WSG Quelle Gethsemane I (WSG-ID 632-095)

V E R M E R K

über die Festlegung der Schutzgebietsgrenzen für das Wasserschutzgebiet (WSG) für die Trinkwassergewinnungsanlage „Quelle Gethsemane I“ in der Gemarkung Ausbach der Gemeinde Hohenroda, Landkreis Hersfeld-Rotenburg

Abbildung 1: Abgrenzung der Zone I im Verordnungsentwurf (rote Linie)

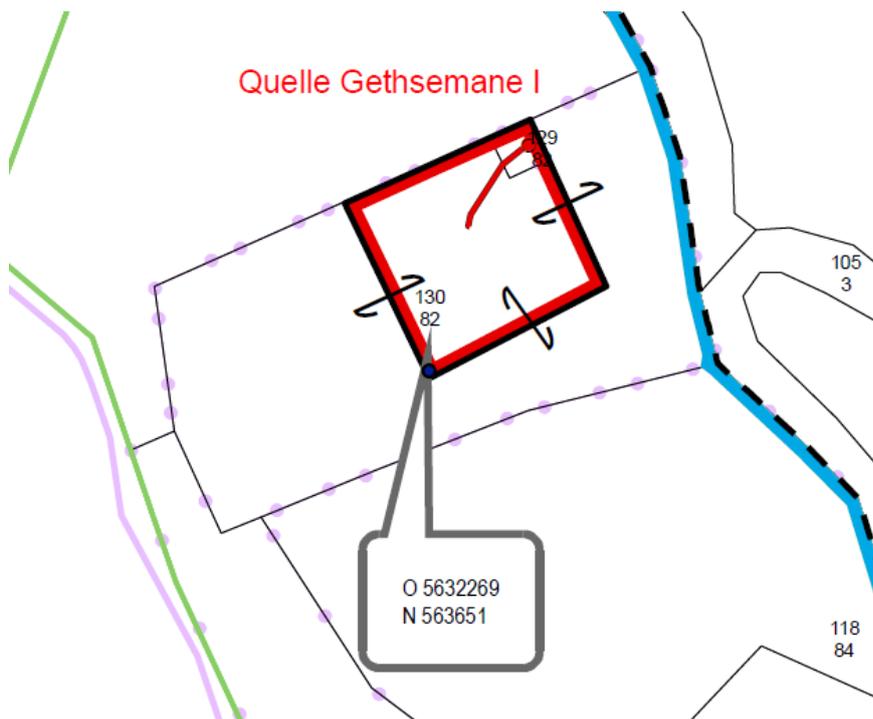
Um den aktuellen Vorgaben des DVGW Arbeitsblatt W 101 zu entsprechen, musste die Zone I jedoch größer gefasst werden als im HLfB-Gutachten vorgeschlagen. Gem. DVGW Arbeitsblatt W 101 soll die Ausdehnung der Zone I von einer Quelfassung bzw. deren Sickerleitungen in Richtung des zuströmenden Grundwassers mindestens 20 m betragen. Diese Vorgabe wurde bei der Abgrenzung des Fassungsbereichs (Zone I) berücksichtigt.

Abbildung 3: Abgrenzung der Zone II im Verordnungsentwurf (blaue Linie)

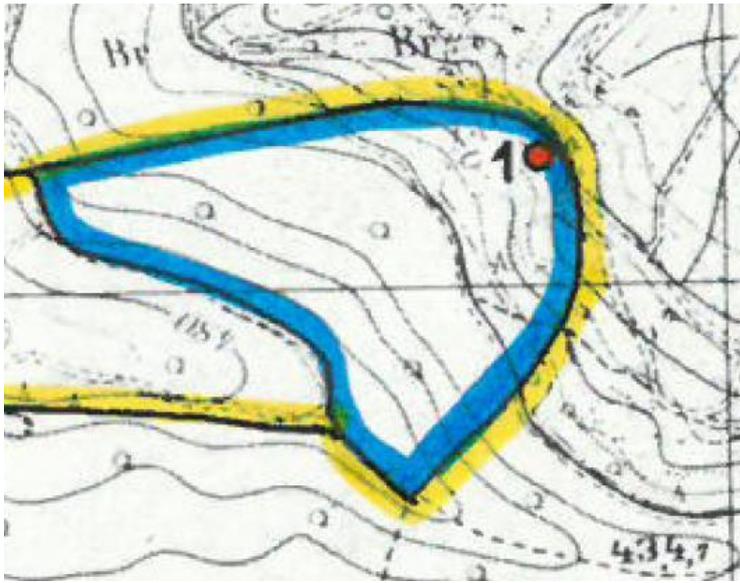
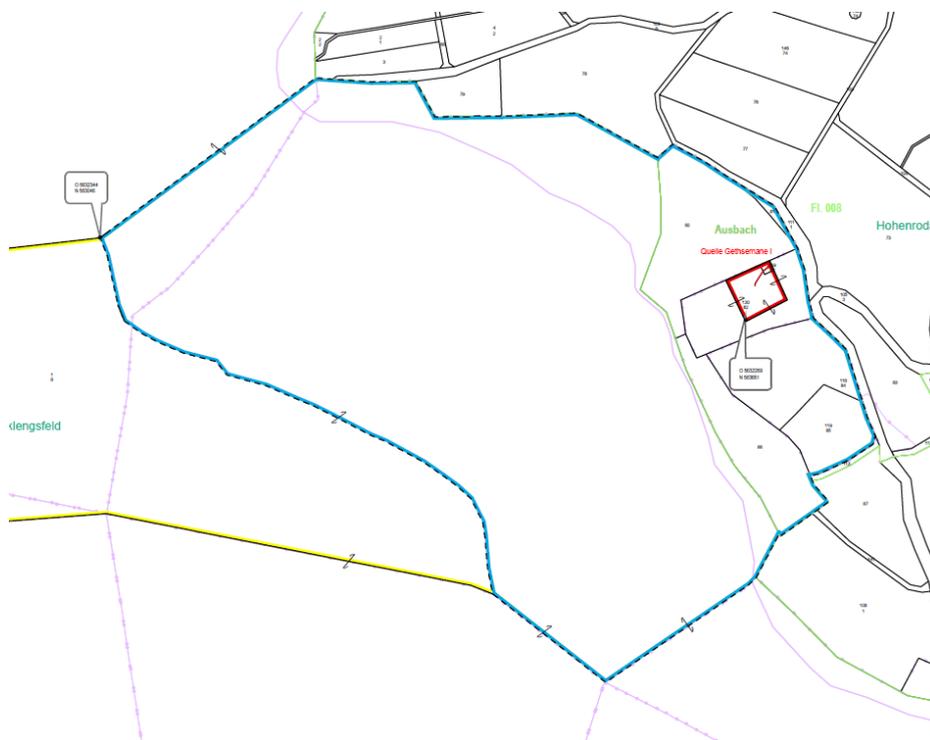
Laut Stellungnahme des HLNUG vom 26.02.2025 sollte die Zone II aufgrund der im Karstgrundwasserleiter zu erwartenden hohen Fließgeschwindigkeiten in jedem Fall nicht verkleinert werden.

Die Grenzen der Zonen II wurden zur besseren Nachvollziehbarkeit, soweit möglich, an Flurstücksgrenzen, Forstwege und Forstabteilungen angepasst. Die Zone II wurde dadurch geringfügig vergrößert.

Abbildung 5: Abgrenzung der Zone III im Verordnungsentwurf (gelbe Linie)

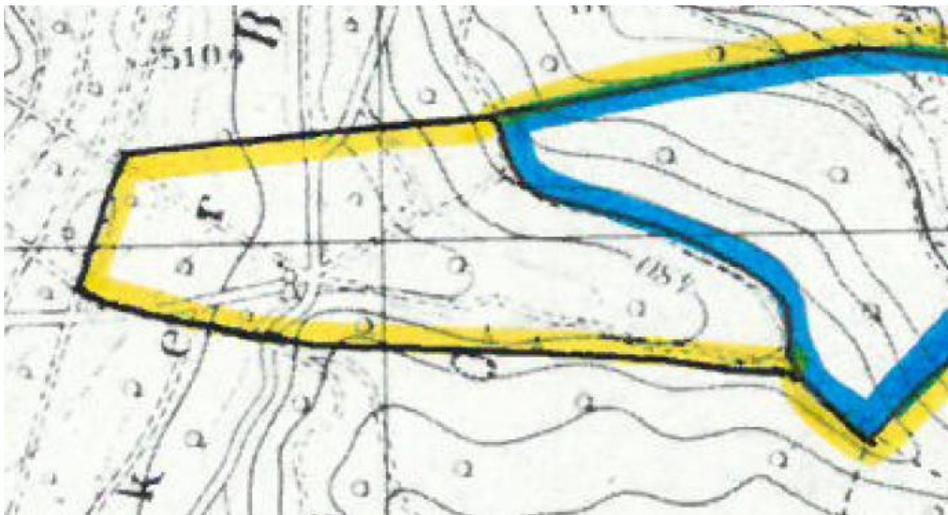
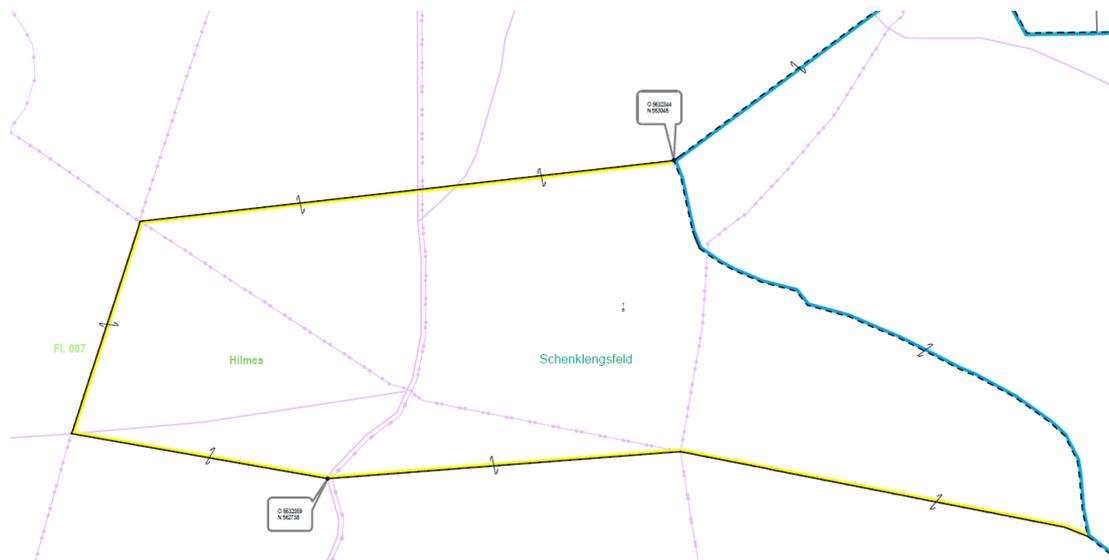
Laut Stellungnahme des HLNUG vom 26.02.2025 wurde das Einzugsgebiet der Quelle Gethsemane I im HLfB-Gutachten auch unter einer konservativen Betrachtung ausreichend groß bemessen.

Die Zone III befindet sich vollständig auf dem Flurstück 1/8, Flur 7, Gemarkung Hilmes. Da für die Grenzziehung keinerlei Flurstücksgrenzen zur Verfügung stehen, wurden die Grenzen der Zone III zur besseren Nachvollziehbarkeit an vorhandene Forstwege angepasst. Wo dies nicht möglich war, wurden für eine eindeutige Abgrenzung Koordinaten in den Schutzgebietskarten ergänzt.
